Resolución Viceministerial

Nro. 001-2014-VMI-MC

Que, mediante el Informe N° 001-2014-DGPI-VMI/MC del 6 de enero del 2014, la Dirección General de Derechos de los Pueblos Indígenas, luego de evaluar el referido levantamiento de observaciones, emite la opinión técnica previa vinculante sobre el Estudio de Impacto Ambiental para la Ampliación del Programa de Exploración y Desarrollo del Lote 88;

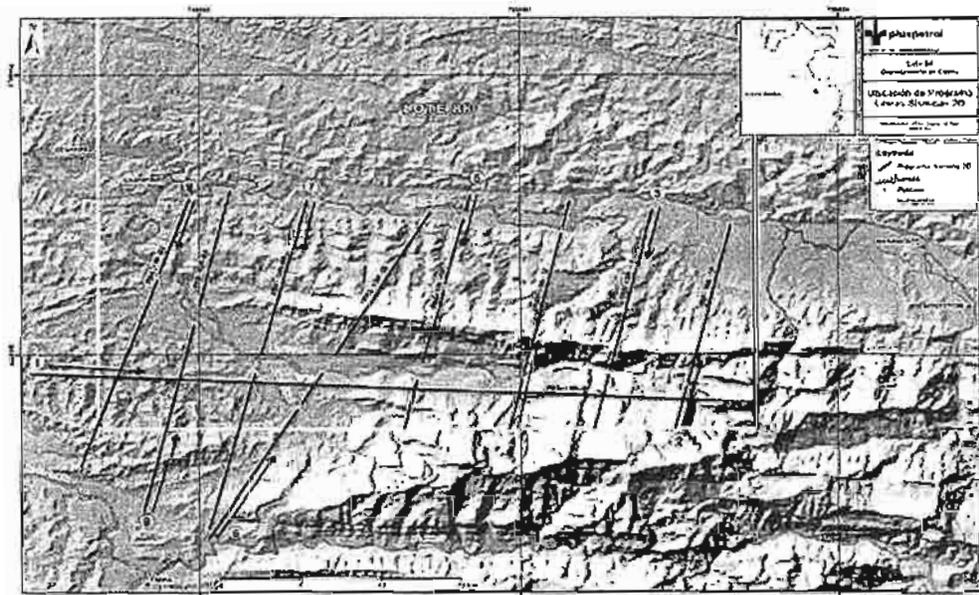
Si bien es cierto que las diferentes actividades de este sub proyecto están sujetas a las condiciones climatológicas y al tipo de geografía, el titular del proyecto debe presentar un Plan de Trabajo en el cual se muestre de manera aproximada:

Dadas las dimensiones de las líneas sísmicas para el proyecto, por cada línea sísmica habrá un máximo de 2 brigadas de topografía trabajando en simultáneo, cada brigada de topografía estará compuesta por un máximo de 14 personas. Su avance promedio por día se estima en 500m. La brigada de perforación estará compuesta por 12 personas y se tiene planificado que habrán tres brigadas en la misma línea trabajando en simultáneo. Su avance promedio por día se estima en 500m.

Para el registro, cada brigada estará compuesta por 14 personas y en una línea podrían laborar tres brigadas. Su avance promedio por día se estima en 1800 m. Por lo indicado, en una misma línea sísmica podría contarse como máximo con 3 brigadas de 14 personas, es decir 42 trabajadores.

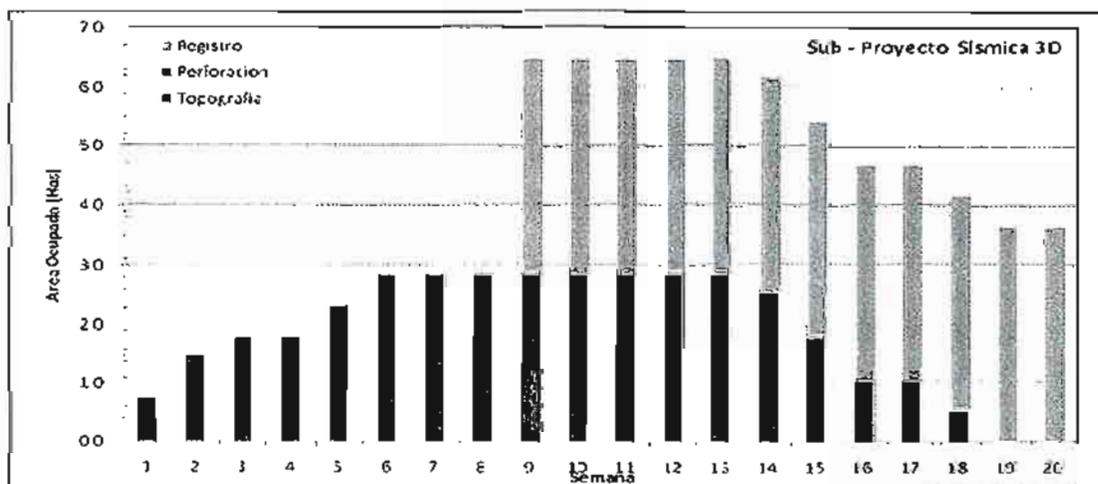
En relación a la parte noreste del Lote, el titular del proyecto debe presentar un Plan de Trabajo en el cual se muestre:

Para el desarrollo de la sísmica en sus etapas de topografía, perforación y registro se conformarán brigadas. Éstas irán incorporándose a medida que avanzan los trabajos. Dadas las dimensiones de las líneas sísmicas se estima en promedio 3 brigadas de topografía trabajando en simultáneo en cada línea. Cada brigada estará compuesta por 14 personas. La brigada de perforación estará compuesta por 12 personas y tienen planificado que en promedio habrán dos grupos en la misma línea trabajando en simultáneo. Su avance promedio por día se estima en 500m.

Para el registro, cada brigada estará compuesta por 14 personas y en una misma línea trabajarán en promedio 3 brigadas (42 trabajadores). Su avance por día se estima en 2400 m.
